# РОССИЙСКИЙ МОРСКОЙ РЕГИСТР СУДОХОДСТВА

**ЦИРКУЛЯРНОЕ ПИСЬМО**

**№ 382-08-1688ц**

изменений к Сборнику Правил по контейнерам, 2021, НД № 2-090201-012

Рис. 3.1.9-1

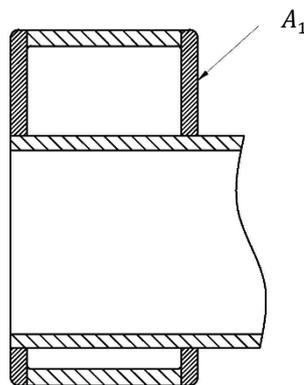
Пункт 3.1.9 заменяется текстом следующего содержания:

«3.1.9 Нижние продольные балки, при наличие вилочных карманов в конструкции контейнера, должны быть дополнительно рассчитаны так, чтобы выдерживать напряжения сдвига, возникающие в опасных вертикальных сечениях над и под карманами для вилочного погрузчика.

При подъеме контейнера за подъемные рымы, напряжение сдвига должны определяться по следующей формуле:

$$\tau = \frac{F_p}{A_1}, \quad (3.1.9-1)$$

где  $F_p = (2,5 \cdot R \cdot g) / n$  — сила сдвига, возникающая в одной продольной балке при подъеме контейнера за четыре подъемных рыма, Н;

$n$  — количество вилочных карманов;

$A_1$  — площадь вертикального сечения над и под карманами для вилочного погрузчика, мм<sup>2</sup> (см. рис. 3.1.9-1).

Рис. 3.1.9-2

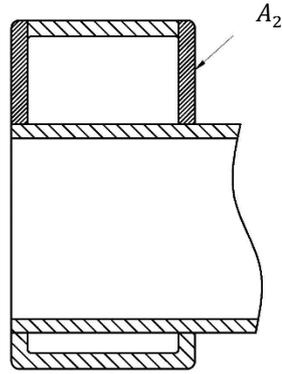
При подъеме контейнера за вилочные карманы напряжение сдвига должно определяться по следующей формуле:

$$\tau = \frac{F_f}{A_2}, \quad (3.1.9-2)$$

где  $F_f$  — сила сдвига, возникающая при подъеме контейнера за вилочные карманы, Н;

для груженого контейнера  $F_f = (1,6 \cdot (R + S) \cdot g) / n$

для пустого контейнера  $F_f = (0,625 \cdot (R + S) \cdot g) / n$

где  $S$  — масса подъемного приспособления;

$n$  — количество вилочных карманов;  
 $A_2$  — площадь вертикального сечения над карманами для вилочного погрузчика, мм<sup>2</sup>  
(см. рис. 3.1.9-2).
